LuK Service-Info

LuK-drukplaten met kleiner wrijvingsoppervlak

Verschillende diameters van het wrijvingsoppervlak vergeleken met de originele uitrusting

Onderdeelnr.: 122 0395 10 (vorige versie 220mm)
120 0505 10 (nieuwe versie 200mm)

Figuur 1: Drukplaat 122 0395 10 met groot wrijvingsoppervlak diameter 220 mm

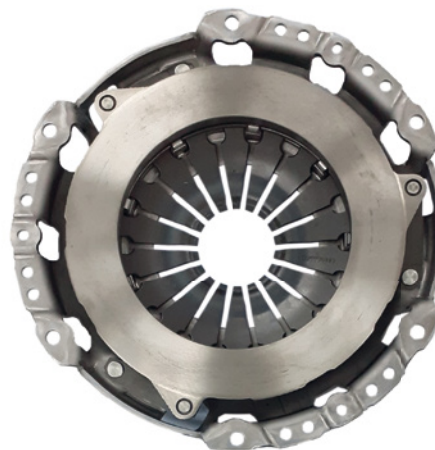
De drukplaat van de koppeling voor de bovengenoemde voertuigmodellen is gewijzigd. De diameter van het wrijvingsoppervlak is verkleind van 220mm (afbeelding 1) naar 200mm (afbeelding 2). Deze aanpassing is mogelijk gemaakt dankzij nieuw ontwikkelde koppelingsvoeringen die nu krachtiger zijn en hetzelfde motorkoppel kunnen overdragen op een kleinere oppervlakte.

De behuizing van de drukplaat evenals de bevestigingspunten blijven ongewijzigd. De drukplaten kunnen zonder beperkingen worden gebruikt in de genoemde voertuigen. Ondanks de wijzigingen voldoen ze aan alle vereiste technische specificaties.
